Протокол № 3

виїзного засідання міського комітету забезпечення доступності осіб з інвалідністю та інших маломобільних груп населення до об'єктів соціальної та інженерно-транспортної інфраструктури

1. Про планування забезпечення доступності скверу навколо фонтану «Садко» для маломобільних груп населення.

КРЕПЛЕННЯ РОЗПАНУВАННЯ М 1:250

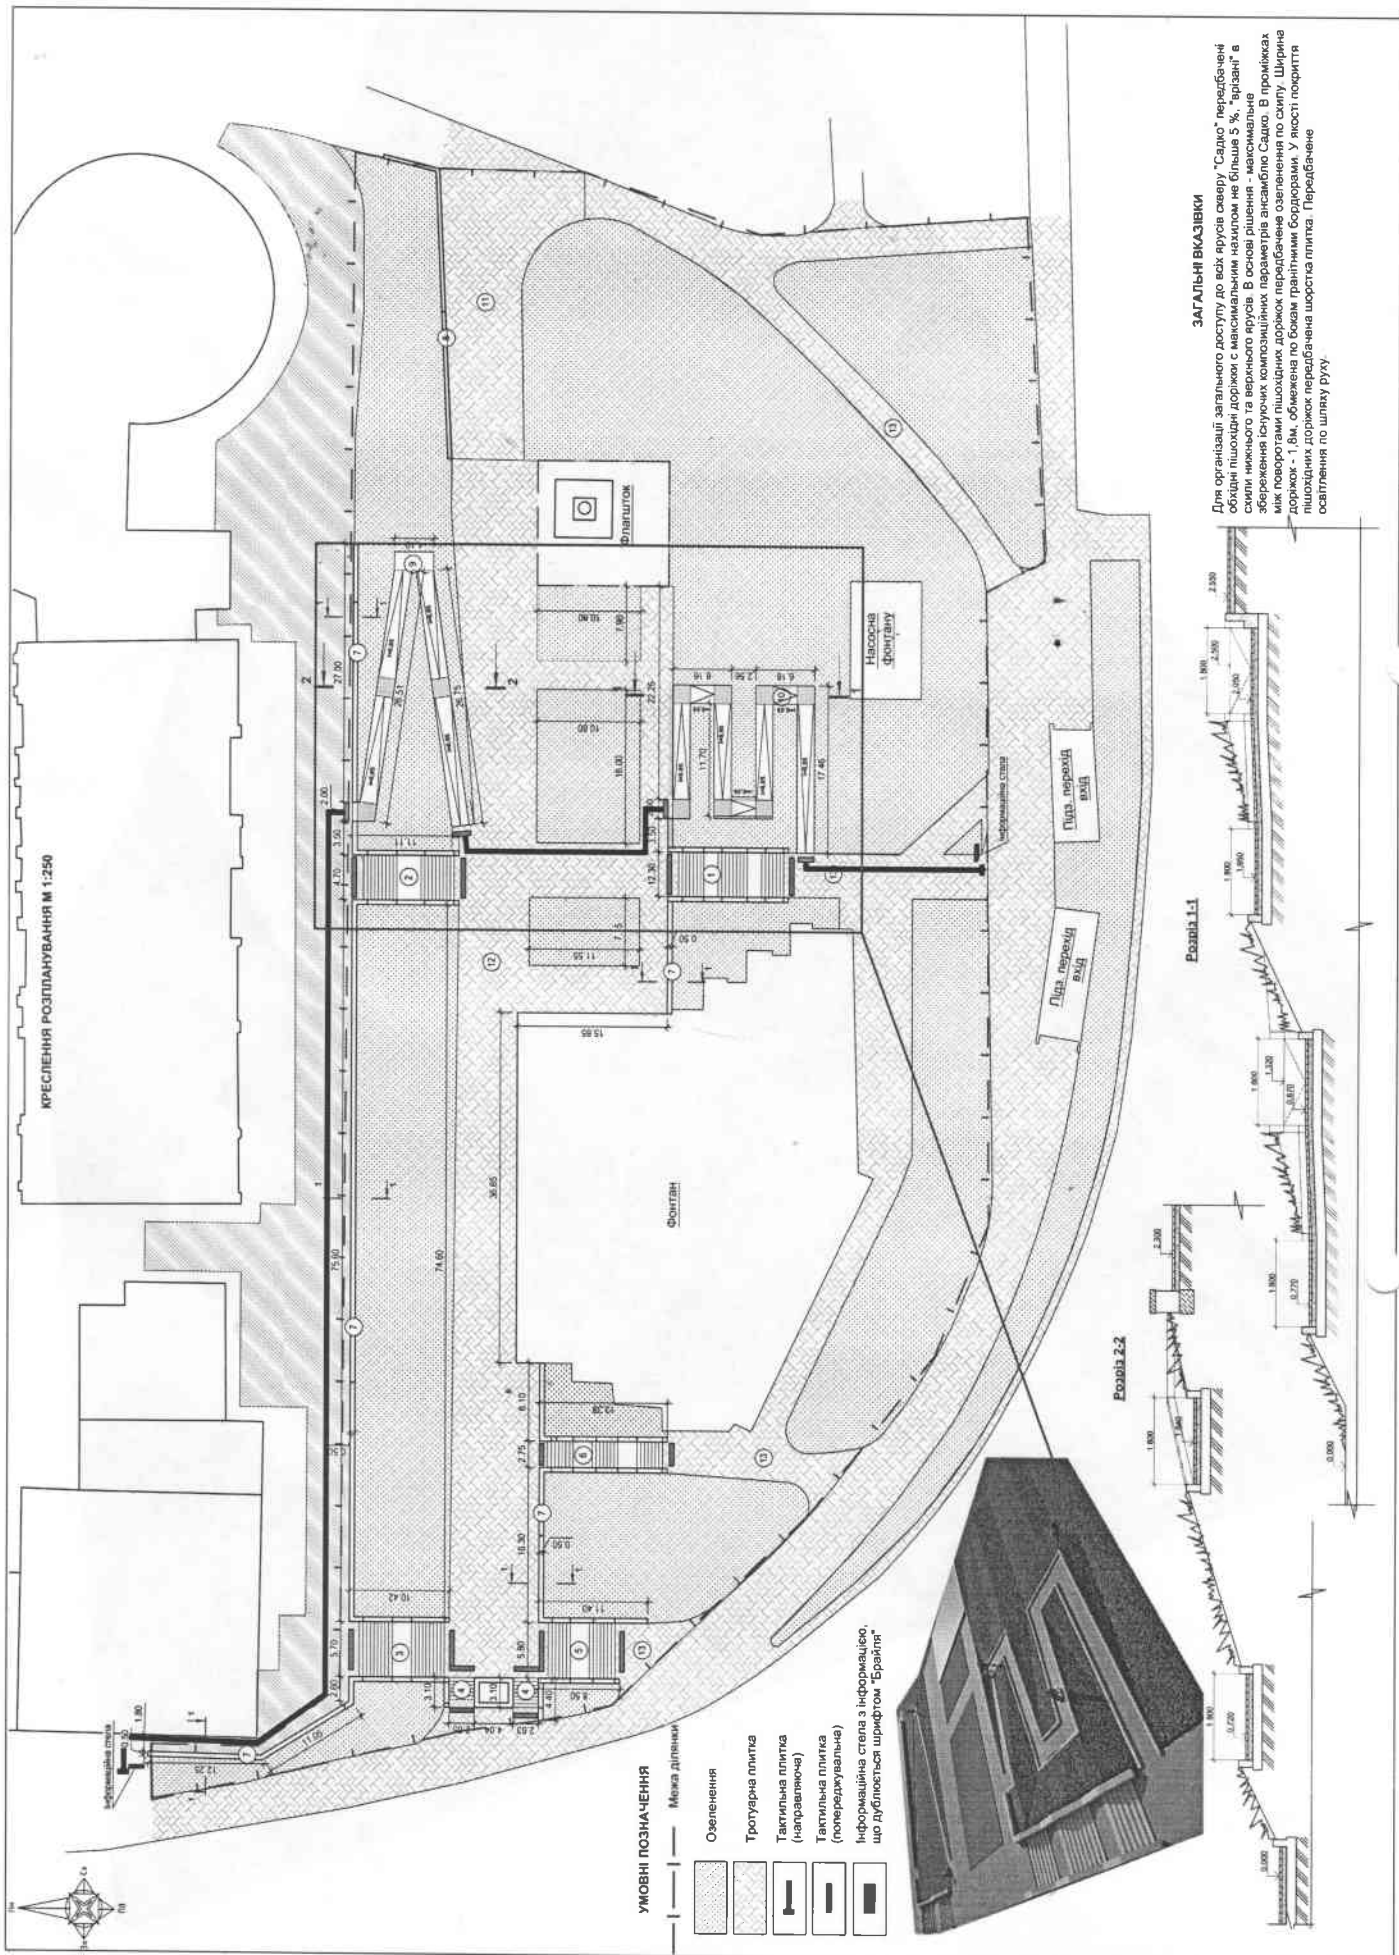
Габ О.В. зауважив, що при проведенні запланованих робіт знову не будуть враховані потреби осіб, які пересуваються на кріслах колісних. Пандуси відокремлені від сходів, що унеможливує взаємодію різних за мобільністю груп населення.

Скоромний В.В. наголосив на тому, що пропозиція Габа О.В., щодо влаштування каскадних сходів із пандусом, є неактуальною через технічну неможливість улаштування та виконання вказаного виду робіт в рамках капітального ремонту, що запланований на даному об'єкті.

Левицька А.С. зауважила, що запропонований проектний план розроблявся з урахуванням вимог Державних будівельних норм України щодо створення безперешкодного середовища для маломобільних груп населення.

Директору департаменту інфраструктури міста Сумської міської ради (Журбі О.І.) та підрядній організації, що є розробником вказаного об'єкту, надати детальний проектний план капітального ремонту скверу навколо фонтану «Садко» (відмітки перепадів висот, враховуючи відмітки всіх площадок пандусів), 3D візуалізацію різних ракурсів вказаного об'єкту, для розгляду на нараді, за участі представників управління архітектури та містобудування Сумської міської ради та архітекторів Сумської області.
